Předmětem posuzování vlivů na životní prostředí podle zákona č. 100/2001 Sb., v platném znění (dále jen „zákon EIA“) je záměr „Pokračování těžby v lomu Mrač“ Č.J. 161777/2025/KUSK, kód záměru STC2730.

Podatel tímto podle § 8 odst. 3 zákona EIA v zákonem stanovené lhůtě 30 dnů, počítané ode dne zveřejnění informace o dokumentaci na úřední desce krajského úřadu, tj. do 9. 1. 2026, podává ke zveřejněné dokumentaci následující vyjádření.

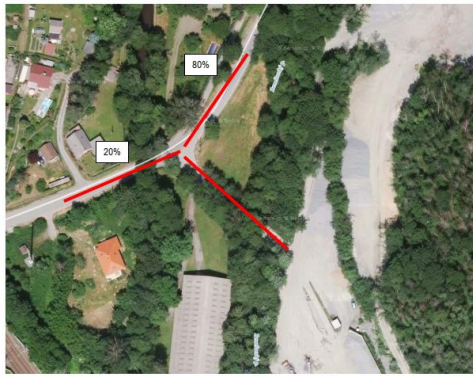
V hlukové studii je nesoulad s výpočtovými body pro stacionární zdroje hluku. V tabulce č.3 je označeno 7 výpočtových bodů a v obr.č. 6 je označen i bod 8, pro který jsou provedeny výpočty. Tento bod č.8 není jednoznačně identifikován. Požadujeme nápravu hlukové studie, aby její výsledky byly jednoznačné.

OBR.3 Vizualizace stavu – doprava Varianta I – stávající výjezd z areálu + rozložení dopravy

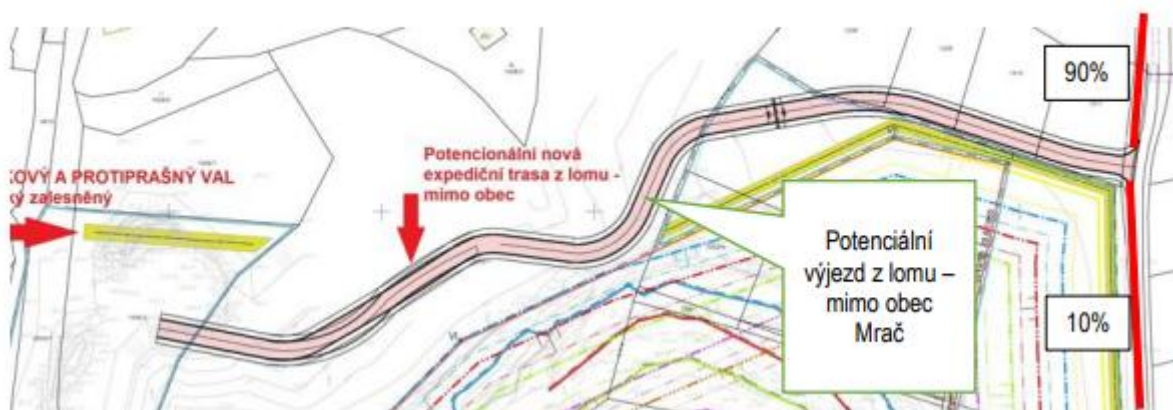
Oproti dokumentaci EIA předložené v roce 2024 došlo ke změnám v rozložení dopravy.

Požadujeme vysvětlení navýšení intenzity dopravy přes Mrač o 15%.

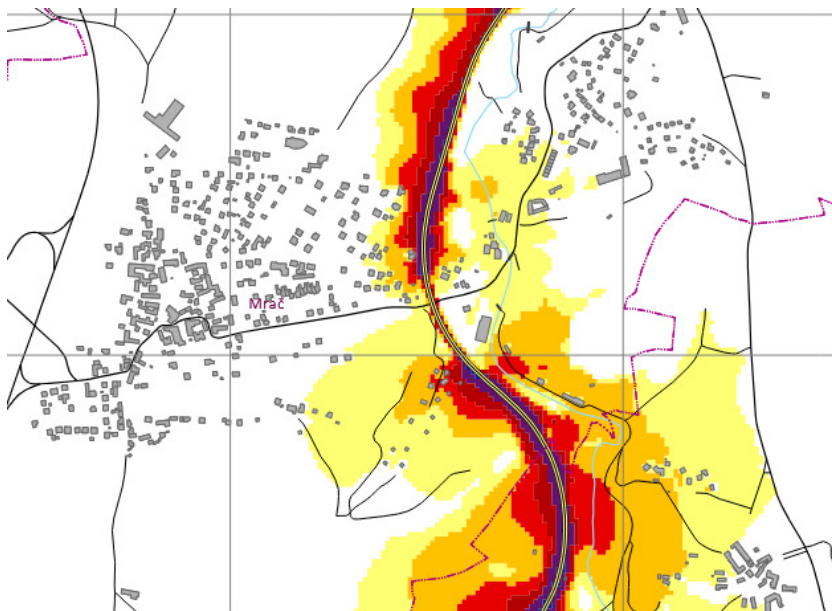
Jednoznačně kvantifikovat požadavek na zábor PUPFL a vyhodnotit jeho vlivy.

Vypořádání: Zábor PUPFL a jeho vyhodnocení je uveden v textu dokumentace v kapitole B.II. a v kapitole D.I.
